Projet d'installation agrivoltaïque de GRAND-AUVERNE

NOTE TECHNIQUE VISANT A APPORTER DES COMPLEMENTS
D'INFORMATION SUITE A L'ARRETE DU 12 NOVEMBRE 2024 SOUMETTANT
LE PROJET D'OMBRIERES AGRIVOLTAÏQUES SUR LA COMMUNE DE GRAND-
AUVERNE A LA REALISATION D'UNE ETUDE D'IMPACT.

3 décembre 2024

2.2.2.1 LOCALISATION ET NATURE DES SONDAGES

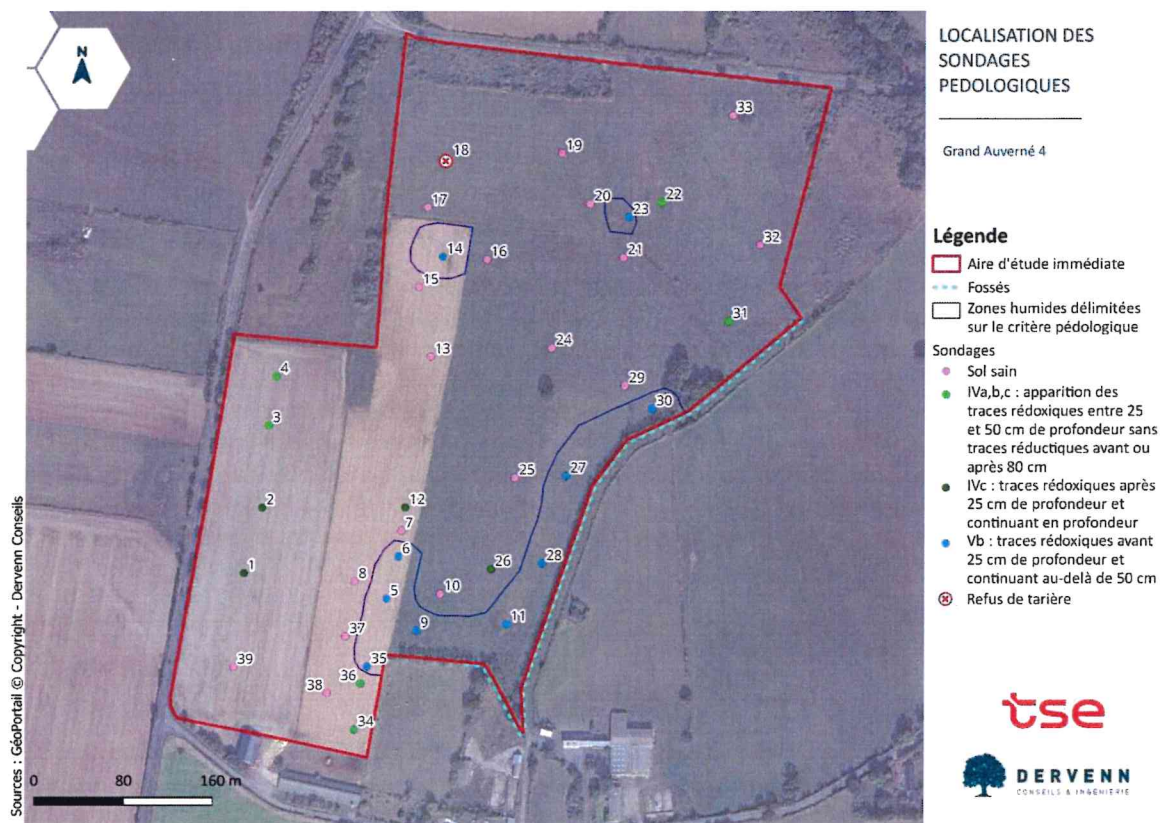
Concernant les incidences sur les zones humides : 2,33 ha de zones humides ont été identifiés sur critères pédologiques et 733 m² sur critères floristiques au niveau d'une dépression humide. Cependant la localisation des sondages réalisés n'est pas justifiée et les sondages fournis sont difficilement lisibles si bien qu'ils ne permettent pas de juger du critère humide ou non du sol et de la prise en compte de l'usage agricole du sol dans l'analyse. La présence de 5 % de traits rédoxiques n'est pas à prendre en compte dans l'inventaire, car elle n'est pas prévue par l'arrêté du 24 juin 2008 précisant les critères de définition des zones humides. Après application des mesures d'évitement et de réduction, le projet entraînera une dégradation qualifiée de temporaire (base de vie, piste de chantier) des zones humides avec le passage des engins sans que ces impacts et les surfaces concernées soient détaillés. La surface totale impactée de manière définitive par les pieux d'ancrage et les poteaux de clôture est estimée à 0,77 m². L'application de la séquence éviter-réduire-compenser est à développer notamment pour le passage des câbles et pour la mise en défens des zones humides. Une analyse des incidences du projet sur l'écoulement des eaux pluviales et l'alimentation des zones humides y compris au niveau des espaces périphériques est à réaliser afin d'analyser, notamment, les éventuels effets de drainage des tranchées prévues pour le passage de câbles.

L'examen du sol porte prioritairement sur des points situés de part et d'autre de la frontière supposée de la zone humide, suivant des transects perpendiculaires à cette frontière. Des sondages pédologiques sont ainsi effectués à l'aide d'une tarière à main, permettant des sondages jusqu'à 120 cm de profondeur. La localisation des sondages repose sur le croisement de plusieurs données : la pédologie, la géologie, la prélocalisation des zones humides potentielles, la topographie, les habitats...

La densité des sondages se base sur la norme AFNOR CARTO NF X31-560 qui définit un nombre minimal de sondages selon l'échelle de restitution et l'ensemble des critères précédemment cités (unités pédologiques et géologiques, les différents habitats, la topographie...).

Schématisation des zones d'écoulement des eaux de pluie sous les trackers

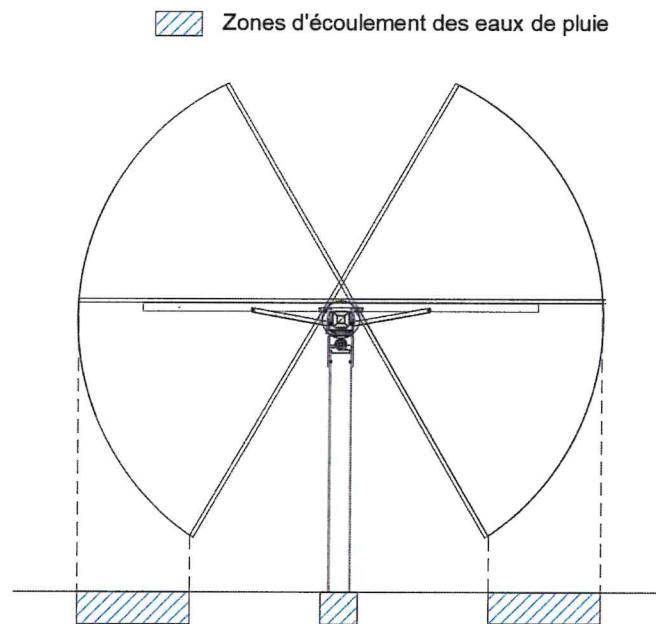
Il apparaît après relecture du dossier de demande d'examen au cas par cas déposé, qu'une erreur a été mentionnée. Les informations ci-dessous répondent aux interrogations formulées sur l'écoulement de l'eau sur les panneaux trackers.

Etant en présence de structures mobiles (trackers), l'endroit de ruissellement sera variable au cours de la journée, suivant les bridages, les modes de pilotages, etc. Les espaces qui collecteront les eaux de ruissellement seront situés à l'extrémité des modules selon toutes les positions possibles et au niveau du moyeu qui est à la jonction des deux modules PV.

- **Forte pluie (suivant une valeur prédéterminée) :**
 - Un positionnement automatique des panneaux en inclinaison optimale permettant d'arroser un maximum de la prairie ;
 - Un changement alternatif du sens d'ouverture des panneaux favorisant un écoulement de l'eau homogène et limiter l'érosion du sol.
- **Faible pluie:** absence de changement du tracking. Les panneaux suivent leur course est/ouest.

2.3.2.1 VUE DEPUIS LA RD14

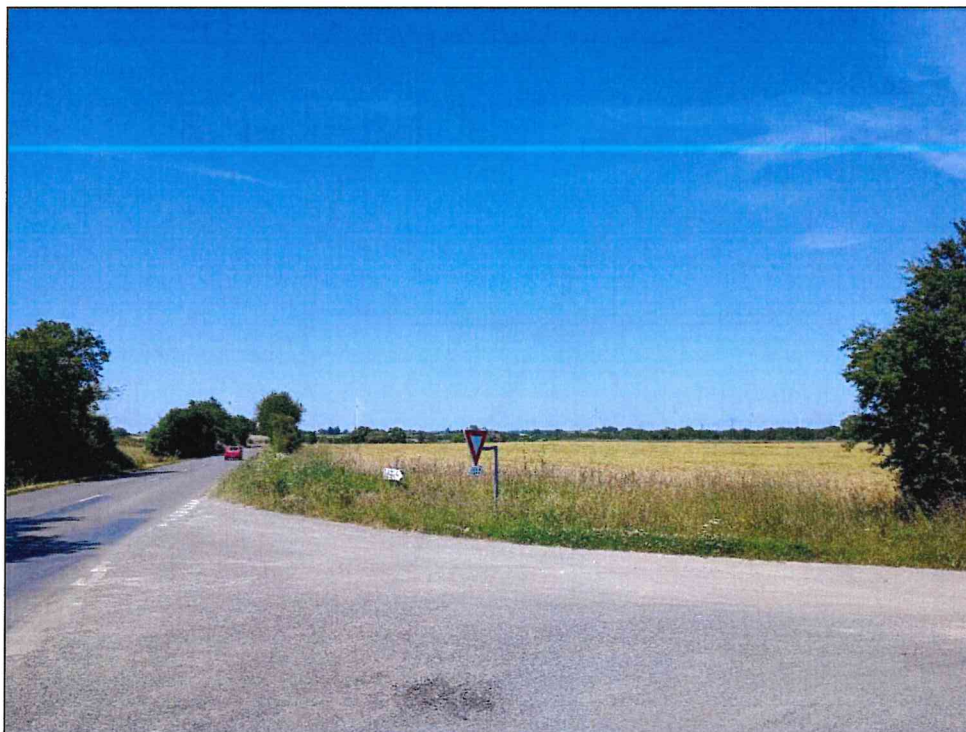
Concernant les incidences sur les paysages, plusieurs photomontages sont présentés afin d'évaluer les sensibilités paysagères du projet à partir de plusieurs points de vue (habitations et voies de circulation). Des covisibilités générant des enjeux modérés sont observées depuis la RD14, la RD29 ainsi que des habitations riveraines situées au sud/sud-est. En plus des haies existantes, des plantations seront réalisées en périphérie du site afin de réduire l'impact visuel du projet. Il serait nécessaire de compléter les photomontages au niveau de l'aire d'étude rapprochée et immédiate à partir de l'ensemble des points de vue en distinguant l'existant sans le projet, le projet sans les mesures paysagères et le projet avec les mesures paysagères ;

Les illustrations de principe suivantes permettent d'évaluer l'impact visuel du projet, sans la mise en place de mesures et avec la mise en place de mesures d'insertion paysagère, depuis la RD14. Ces compléments de photomontages démontrent l'absence d'incidence paysagère et de covisibilité du projet depuis la RD14.
